RESOLUCIÓN NÚMERO **0475** DE **15 MAY 2026**

"Por la cual se decide la solicitud de sustracción temporal de un área de la Reserva Forestal Central y se adoptan otras disposiciones, en el marco del expediente SRF 695"

**LA DIRECTORA DE BOSQUES, BIODIVERSIDAD Y SERVICIOS
ECOSISTÉMICOS DEL MINISTERIO DE AMBIENTE Y DESARROLLO
SOSTENIBLE**

Fotografía 7

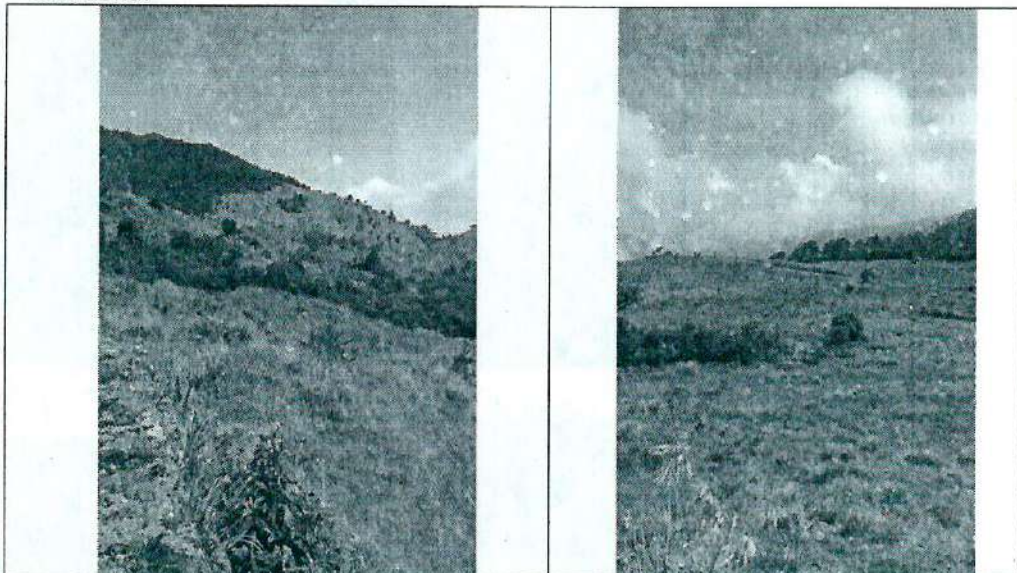
Se reconoce un área previamente intervenida, donde se identifican superficies modificadas y un corte expuesto que evidencia remoción de material y conformación de talud. No se observan elementos asociados a estabilización superficial ni manejo estructurado de escorrentía en el punto. Este sector corresponde a la localización de la plataforma Nereidas 3, donde se plantea la adecuación de superficies operativas, incluyendo nivelación, cortes y rellenos, así como la incorporación de drenajes perimetrales. (ver fotografías 3,4,5,6 y 7)

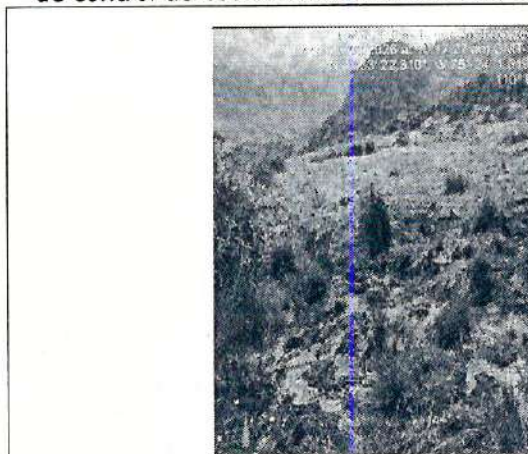
Se observa un punto de surgencia de agua sin obras de captación, conducción o disipación asociadas, generando flujo libre sobre el terreno. No se identifican obras de control de escorrentía ni elementos de protección superficial en el punto.

1. Geología

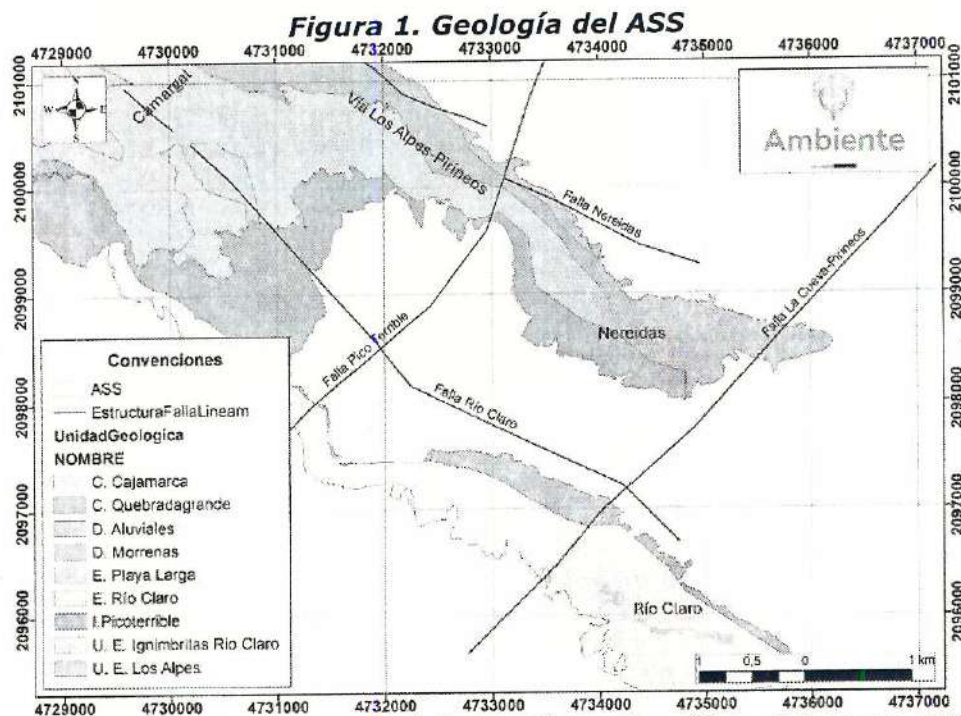
De acuerdo con la Figura 1, el área de estudio se encuentra influenciada por varias estructuras tectónicas, entre ellas las fallas Nereidas, Cueva-Pirineos, Pico Terrible y Río Claro, lo cual es consistente con el contexto tectónico asociado al entorno del volcán Nevado del Ruiz.

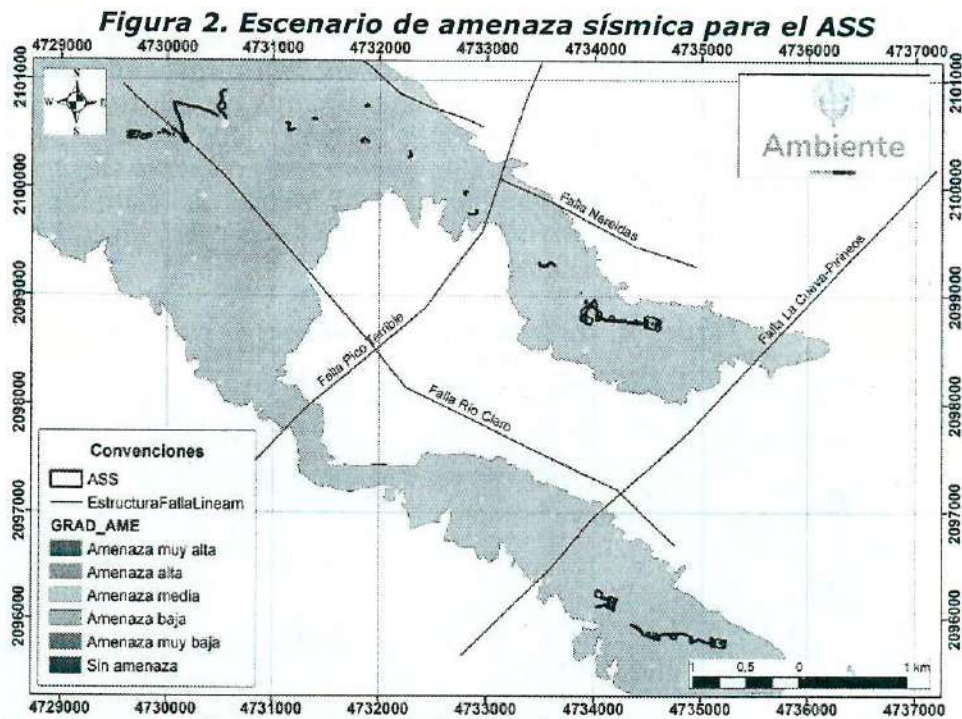
Adicionalmente, conforme a la Figura 2, la condición de amenaza sísmica para todos los sectores del ASS es clasificada como media, en coherencia con el marco tectónico activo de la zona.

De acuerdo con lo anterior, se tienen las siguientes consideraciones: la amenaza sísmica media identificada para el ASS corresponde a una condición regional asociada al contexto tectónico y volcánico activo; en consecuencia, un eventual cambio en el uso del suelo no modifica ni el nivel de amenaza ni la distribución espacial de las unidades geológicas, cuya configuración obedece a procesos eruptivos ya consolidados. No obstante, las características mecánicas de las unidades presentes, como son: materiales volcánicos deleznable, mal seleccionados, con matriz fina alterada y presencia de bloques de gran tamaño, generan comportamientos heterogéneos, baja cohesión en determinados sectores y susceptibilidad a la disminución de la resistencia ante variaciones en carga, confinamiento o saturación, lo que puede aumentar la probabilidad de inestabilidad local. En este sentido, un eventual cambio en el uso actual del suelo podría intensificar condiciones desfavorables para la estabilidad del ASS.

Figura 5. Escenario de amenaza por movimientos en masa para el sector Nereidas

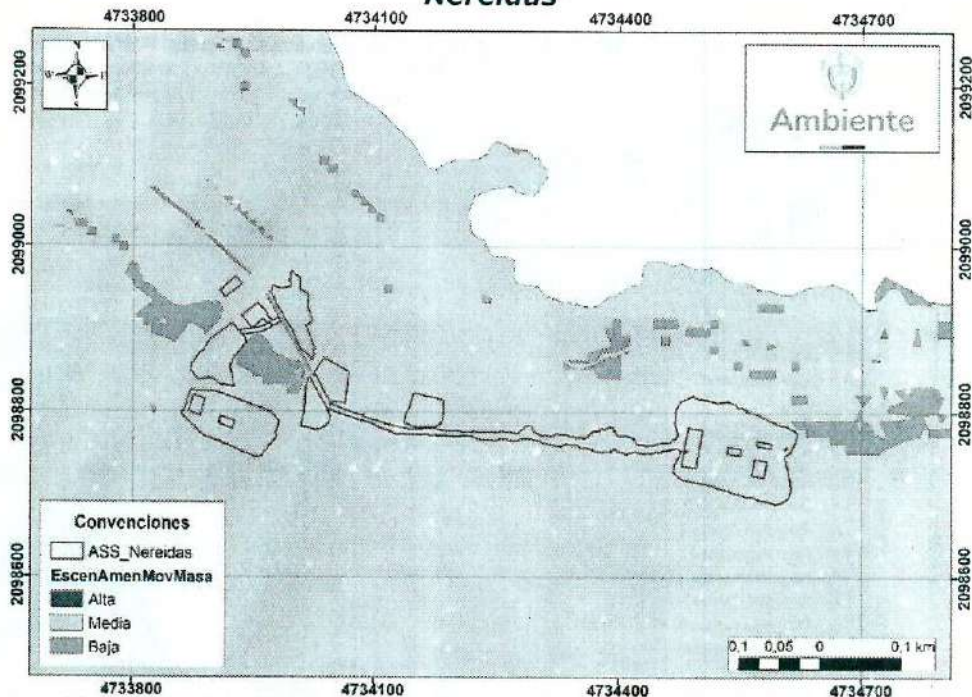
Adicionalmente, en la Figura 5, se presenta la condición de amenaza media en la que se encuentran los polígonos del ASS del sector Nereidas (N2 y N3).

Figura 8. Escenario de amenaza por movimientos en masa para la vía Los Alpes - Pirineos

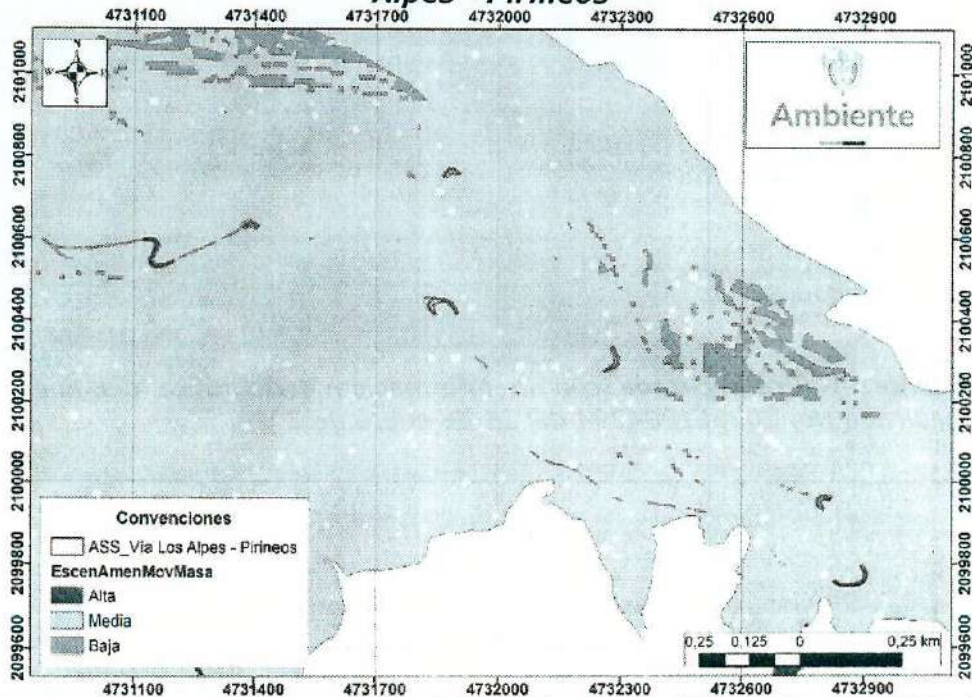
Adicionalmente, en la Figura 8, se presenta la condición de amenaza media en la que se encuentran los polígonos del ASS de la vía Los Alpes - Pirineos

Figura 9. Geomorfología del sector Río Claro

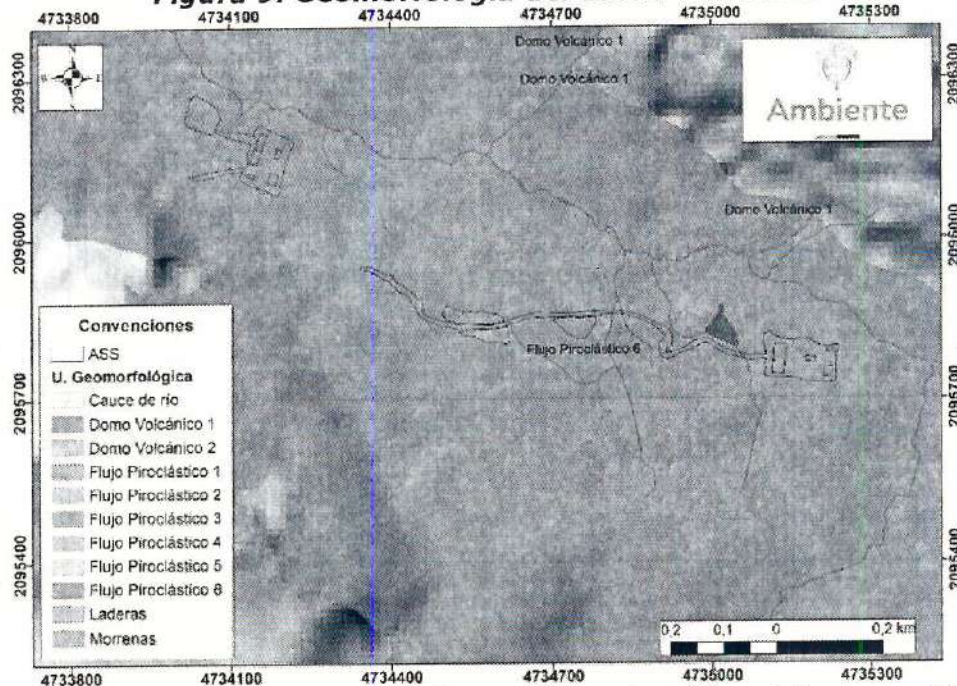
Tal como se observa en la Figura 9, el sector río claro, se encuentra sobre el flujo piroclástico 6 (VPF6), el cual de acuerdo con la información suministrada por el usuario: "corresponde a una subunidad geomorfológica que presenta pendientes que oscilan entre 0-50%". Adicionalmente, en la Figura 10, se presenta el mapa de pendientes para el sector de Río Claro.

Figura 14. Escenario de amenaza por movimientos en masa para el sector Nereidas 4, Camargal

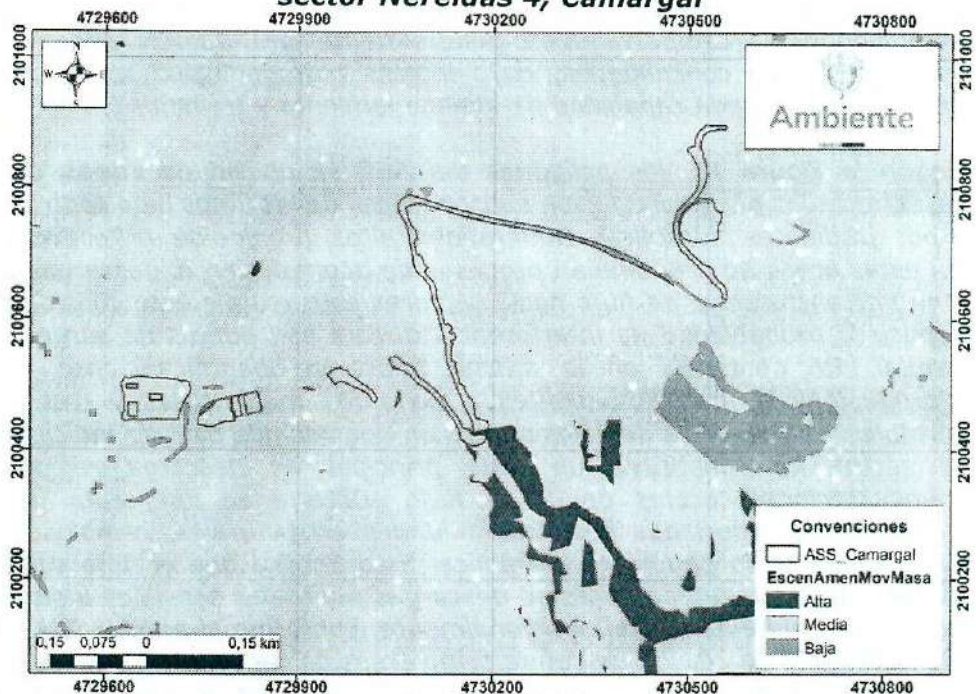
Adicionalmente, en la Figura 14, se presenta la condición de amenaza media en la que se encuentran los polígonos del ASS del sector Camargal.

De acuerdo con lo anterior, y considerando que dentro del polígono del ASS solicitado para la vía del sector Nereidas 4 o Camargal se evidenció la existencia previa de una intervención antrópica asociada a una vía ya establecida, actualmente en mal estado y con un ancho aproximado de 3 m, es posible inferir que el área ha estado sometida a modificaciones desde décadas anteriores. Según
